# 安全性向上評価の継続的な改善に係る会合での 意見交換事項について

四国電力株式会社  
2021年3月18日

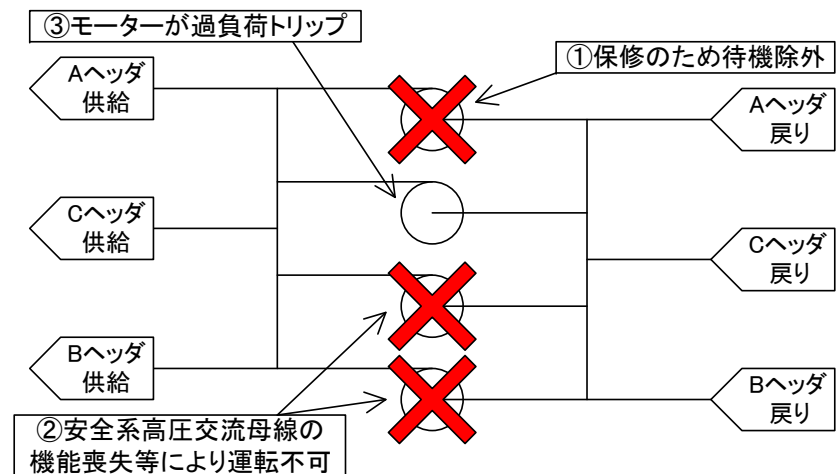
① 確率論的リスク評価の結果を踏まえ、設備や手順の改善対策等を行った結果としてCDF等が改善しているのであれば、そのような事例を具体的に説明して欲しい

○ CCWポンプ待機除外時における原子炉補機冷却水系統の負荷制限運用の整備

設備トラブル等によりCCWポンプが1台運転となった場合でも、ポンプの過負荷トリップにより原子炉補機冷却水系の全喪失に至ることがないように、CCWポンプ1台待機除外時に原子炉補機冷却水系の負荷を制限する運用を令和2年10月より開始。

原子炉補機冷却水系は多重化された2系統で構成されており、各系統にCCWポンプが2台（合計4台）設置され、通常は各系統1台（合計2台）が運転している。CCWポンプ1台が保守等のため待機除外時に、もう片系統のCCWポンプ（2台）が安全系高圧交流母線の故障により機能喪失。CCWポンプが1台運転となり、当該ポンプが過負荷でトリップすることにより、原子炉補機冷却水系が全喪失に至る。

事故シーケンスグループ「原子炉補機冷却機能喪失」のCDFが改善し、全CDFで約10%低減。

・全CDF（整備前）：1.8E-6/炉年

・全CDF（整備後）：1.6E-6/炉年

＜伊方3号機 第1回安全性向上評価届出における安全性向上対策の分析（例）＞

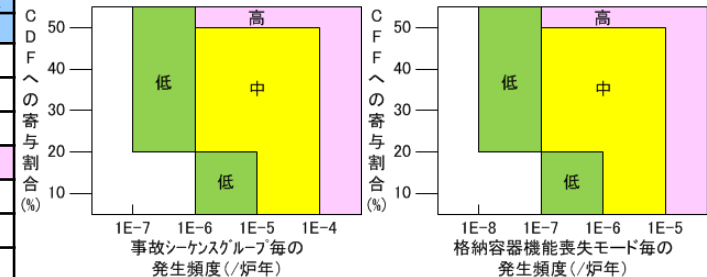
④ 炉心損傷後の条件付格納容器機能喪失確率を定義・分析・評価することは、更なる安全性向上対策を検討する上でも有効な手段と考えるが、事業者の考えを聞かせて欲しい。

- 第1回の安全性向上評価届出では、安全性向上対策を合理的かつ効果的に検討・実施するため、炉心損傷頻度や格納容器機能喪失頻度からリスク寄与が大きいと判断される事故シナリオとその要因について分析している。
- 炉心損傷後の条件付き格納容器機能喪失確率は、炉心損傷時におけるプラント損傷状態毎の評価を実施しており、格納容器機能喪失防止に係る緩和設備および緩和操作の失敗要因を分析し、更なる安全性向上対策を検討する上で考慮している。
- 今後の安全性向上評価届出において、炉心損傷後の条件付き格納容器機能喪失確率の評価および分析結果について記載の充実を図り、更なる安全性向上対策を検討する。

図 敷地境界における実効線量の評価結果

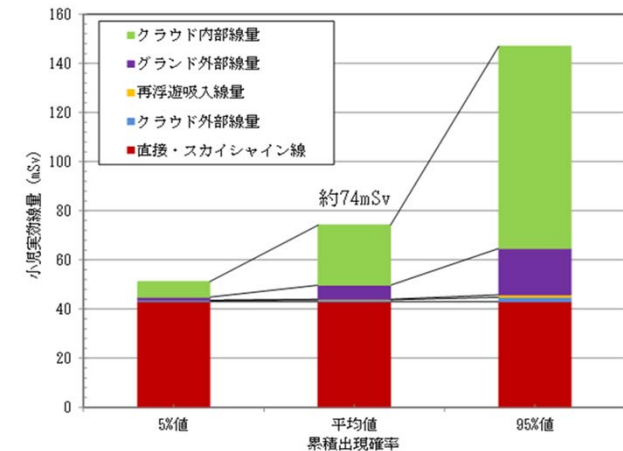
被ばく評価の結果について、核種毎の放出タイミング、放出量、線量への寄与を届出書へ具体的に示すべきと考えるが、事業者の考えを聞かせてほしい。

- 第1回届出では、放射線被ばくのリスクの観点から、新規規制基準への適合性のために整備した重大事故等対策を含めた効果を把握するため、MACCS2コードを用いて防護措置を考慮しない状況での周辺公衆の実効線量を評価した。
- MACCS2コードでは、「合計線量」と「被ばく経路毎の線量寄与」が評価されるため、この情報を活用して被ばく経路毎の線量への寄与を把握できるとともに、敷地境界外における有効な防護措置の考察を加えた。
  - ✓ 「直接・スカイシャイン線による外部被ばく」及び「クラウドによる内部被ばく」が線量の大部分を占める。
  - ✓ 「屋内退避等の措置による内部被ばく及び外部被ばくの影響低減」や「安定よう素剤の服用によるよう素の吸入摂取による内部被ばくの低減」が、被ばく線量低減に有効である。
- また、評価の過程で、MAAPコードを用いて大気中への放出量評価を実施しており、被ばく線量評価対象核種での核種グループ毎の積算放出量を届出書に示している。
- 特重施設設置後においても、同様の観点で、MAAPコードを用いた大気中への放出量評価やMACCS2コードを用いたフィルタバント実施時の被ばく評価を実施する計画である。届出書記載について、評価に係る情報等の記載拡充を検討していく予定である。
